Coupe b.b.

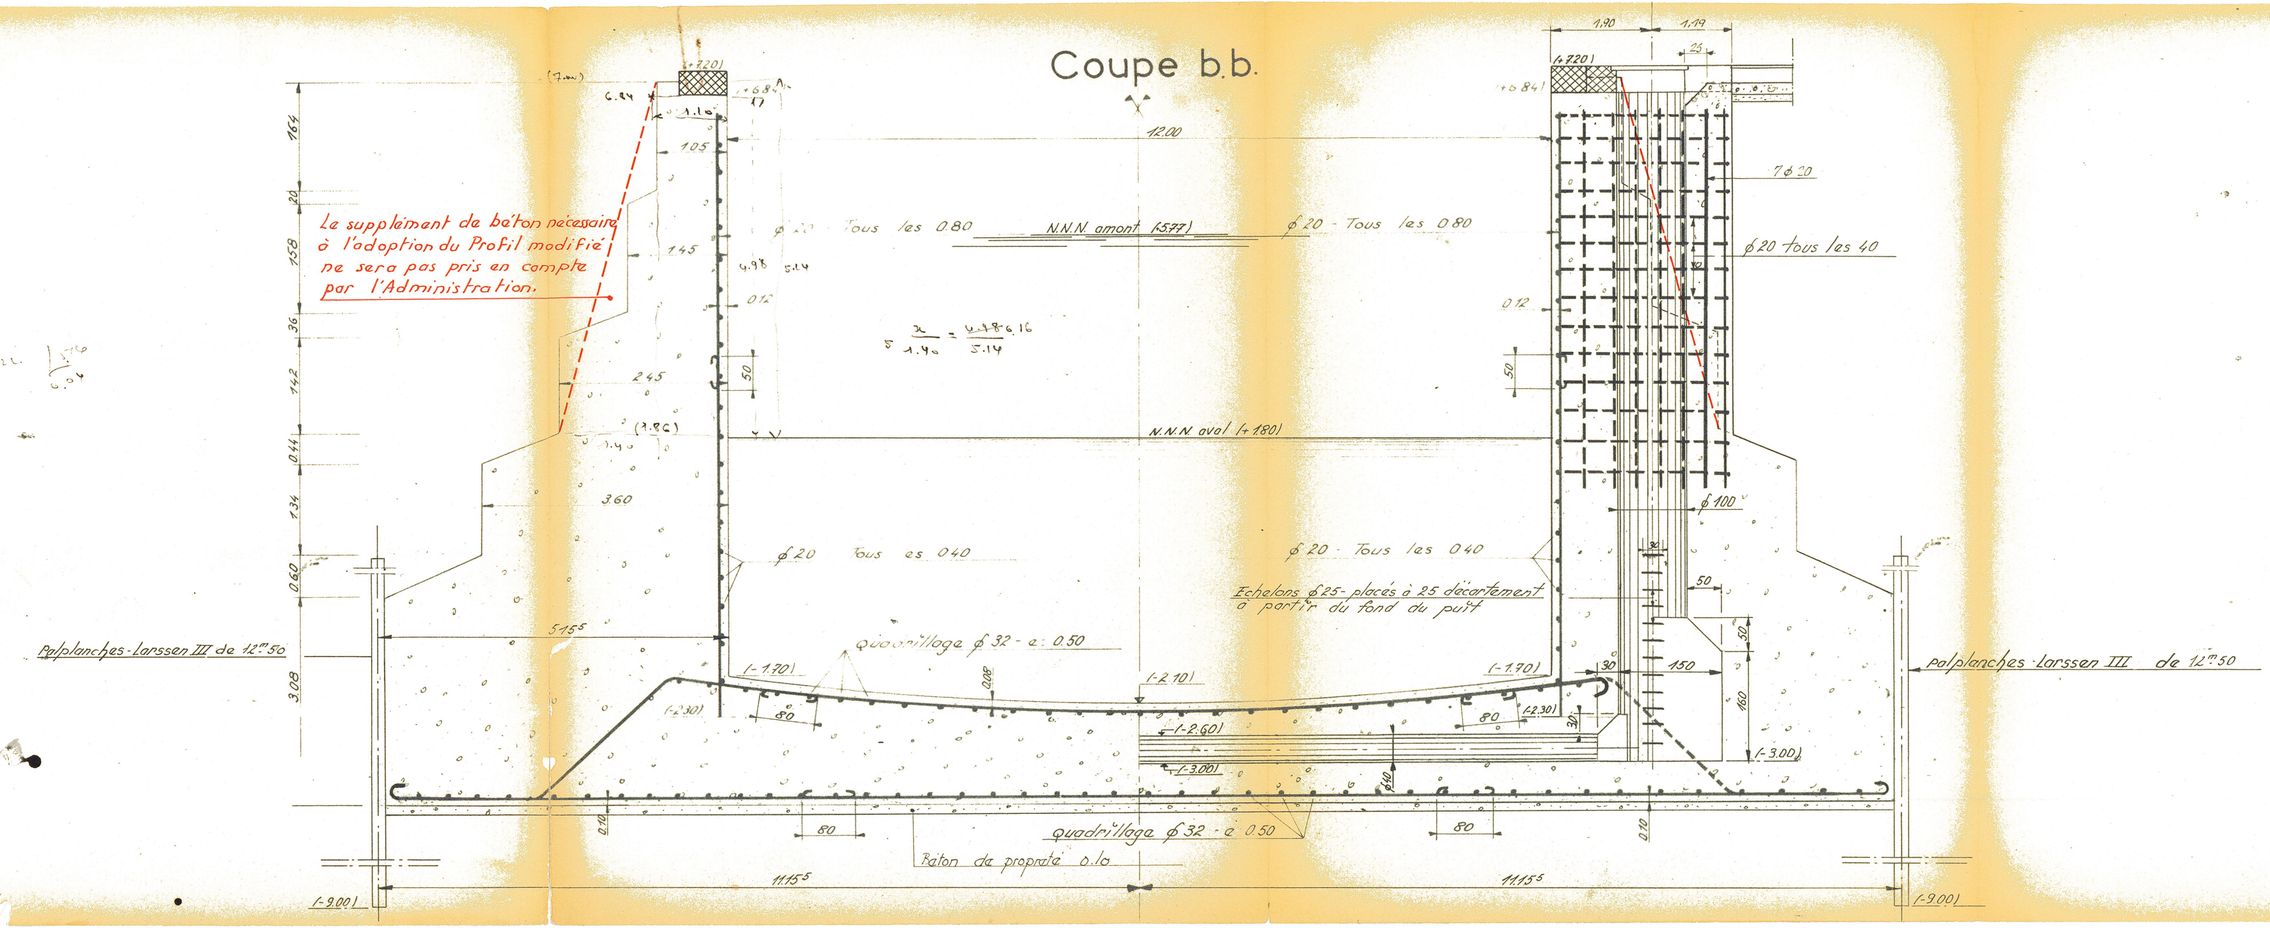
Le supplément de béton nécessaire à l'adoption du Profil modifié ne sera pas pris en compte par l'Administration.
N.N.N. amont (-5.77)
N.N.N. aval (-1.80)
φ 20 Tous les 0.80
φ 20 Tous les 040
Echelons φ25 placés à 25 décartement à partir du fond du puit
quadrillage φ 32 - e: 0.50
Béton de propreté 0.10
Palplanches Larssen III de 12m50
7φ20
φ100
(-9.00)
